Van: Ruber, dhr. drs. P.J.P. (Paul) <RUBERP@Noord-Holland.nl>
Verzonden: dinsdag 9 augustus 2016 15:12
Aan: Paul Visser
Onderwerp: Grote Sloot 121

Van: Dubbeld, Mara <M.Dubbeld@hhnk.nl>
Verzonden: woensdag 10 augustus 2016 15:30
Aan: Foekje Ankersmit
Onderwerp: 1731 - Aanvullend advies digitale watertoets Grote Sloot 121, Burgerbrug
Bijlagen: 20160729 IN Watertoets.pdf

Vooroverleg bestemmingsplan Burgerbrug – Grote Sloot 121, Ruimte voor Ruimte-plan

Bijgaand sturen wij u een revisietekening.

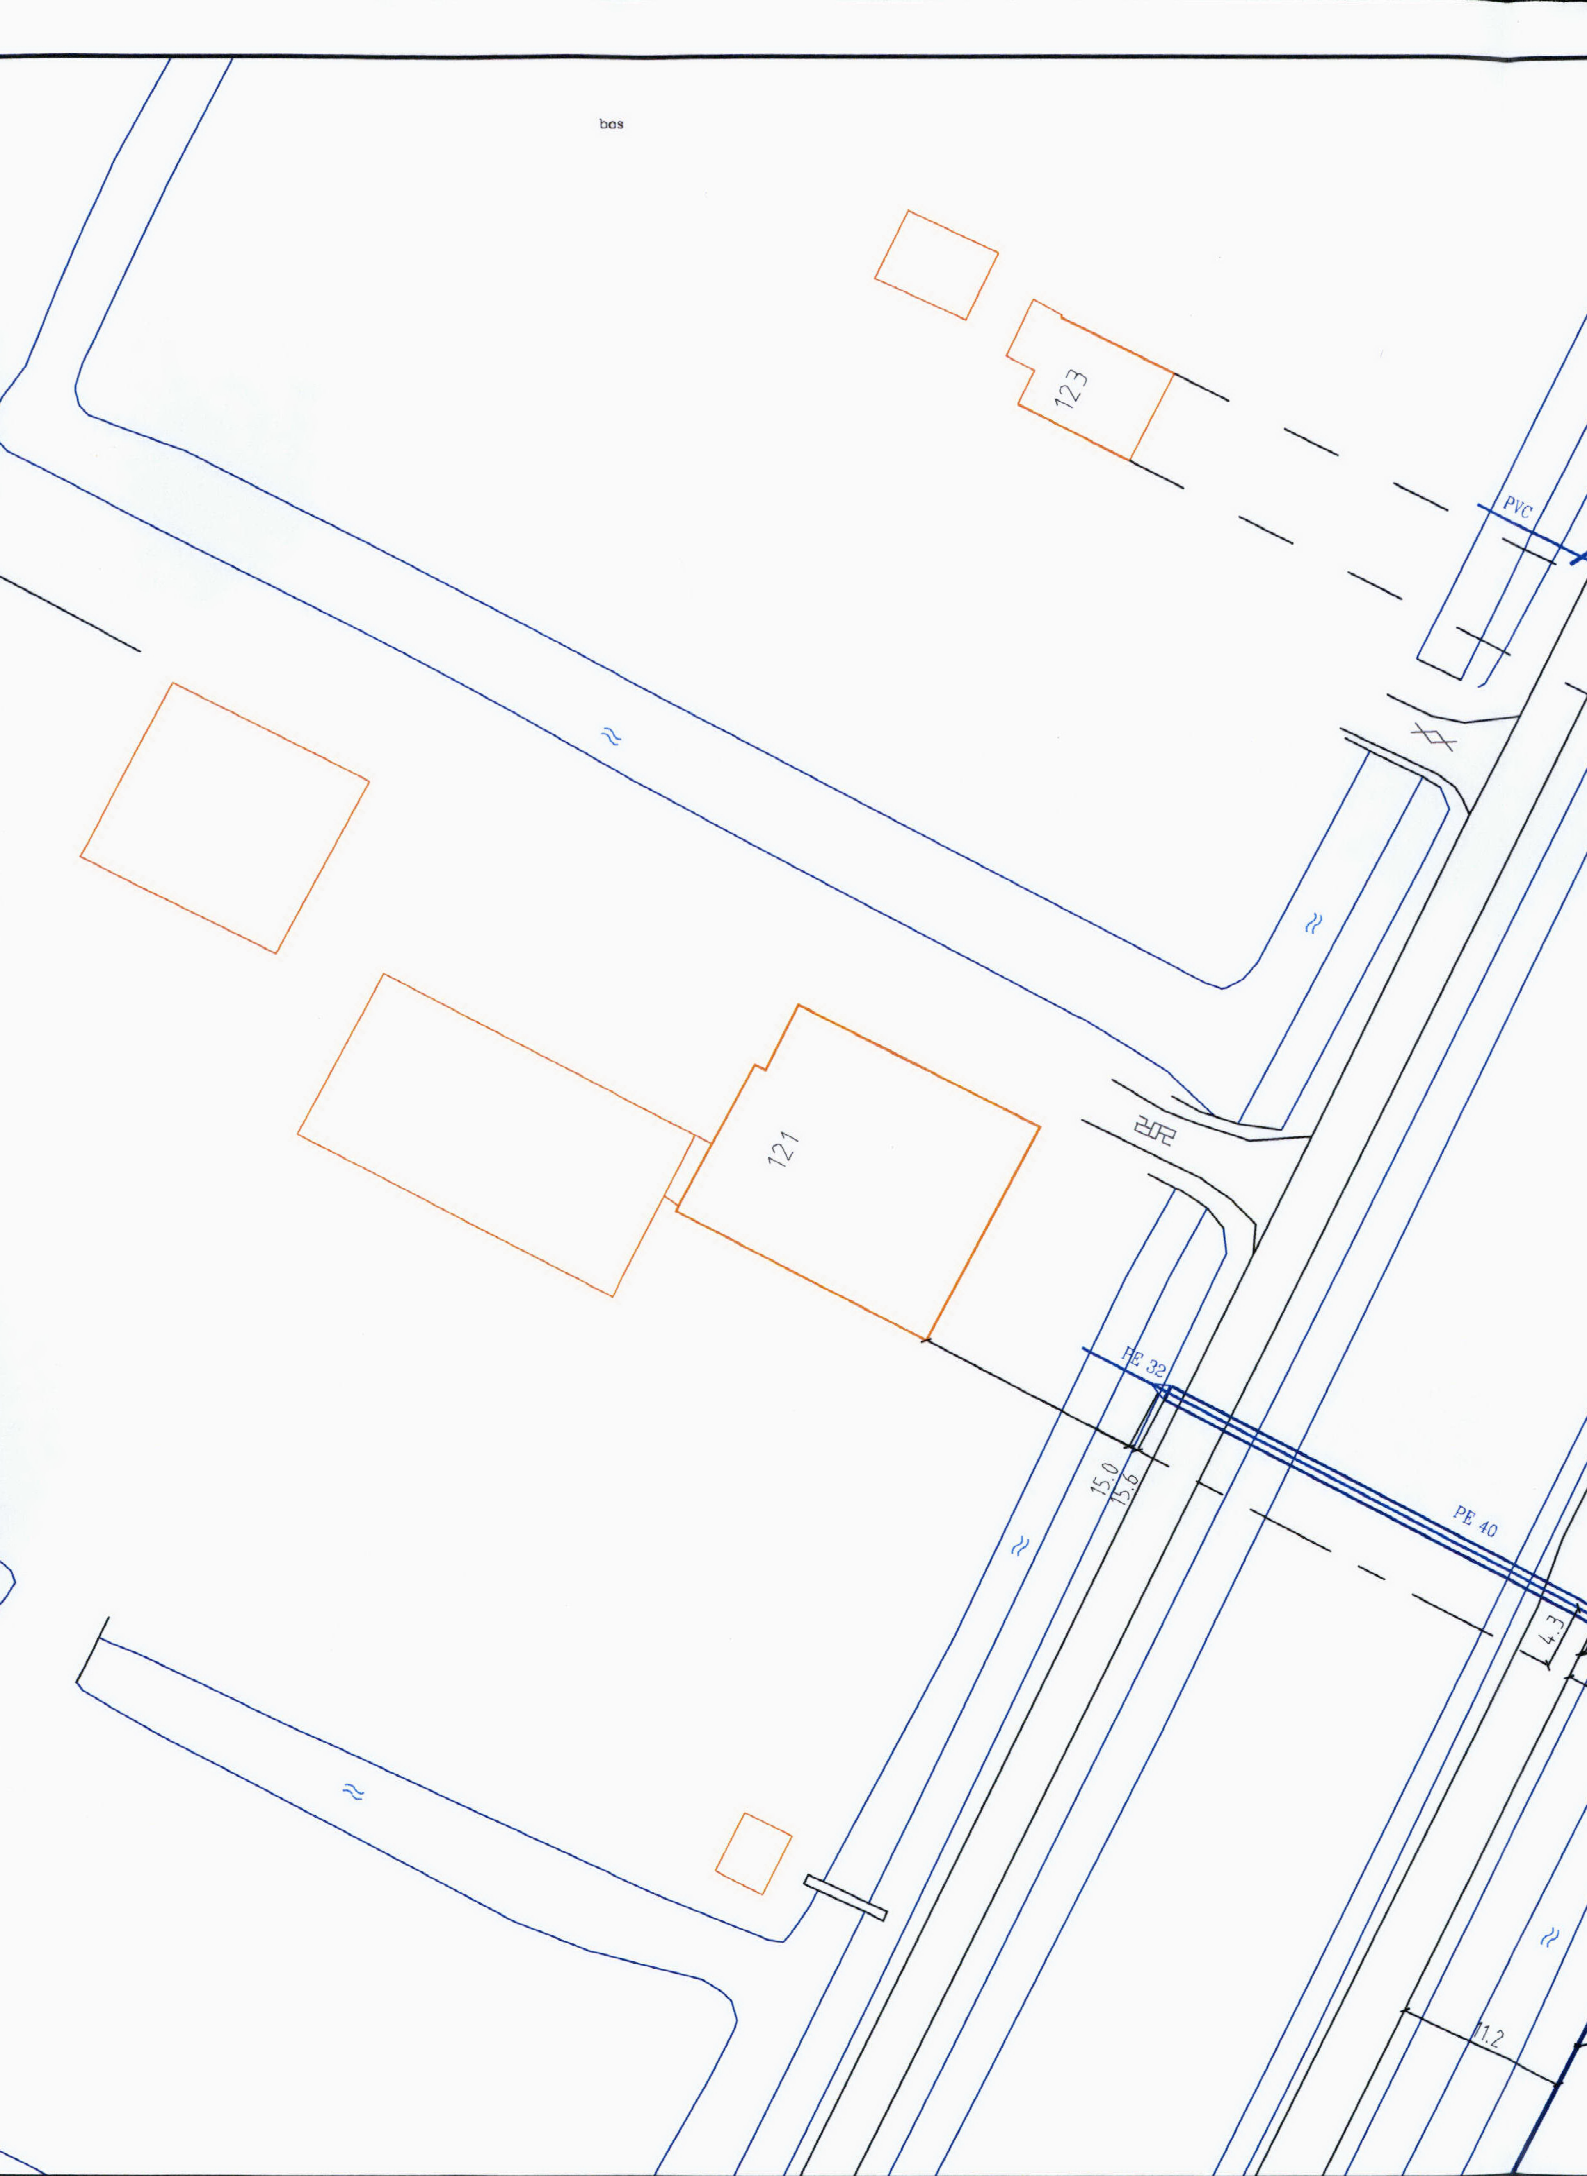
In het belang van de volksgezondheid mogen de in het plan gelegen gronden geen gevaarlijke stoffen bevatten, die na leidingaanleg in het drinkwater terecht kunnen komen. Zonder uw tegenbericht nemen wij aan dat in het onderhavige plan geen vervuilde gronden aanwezig zijn.
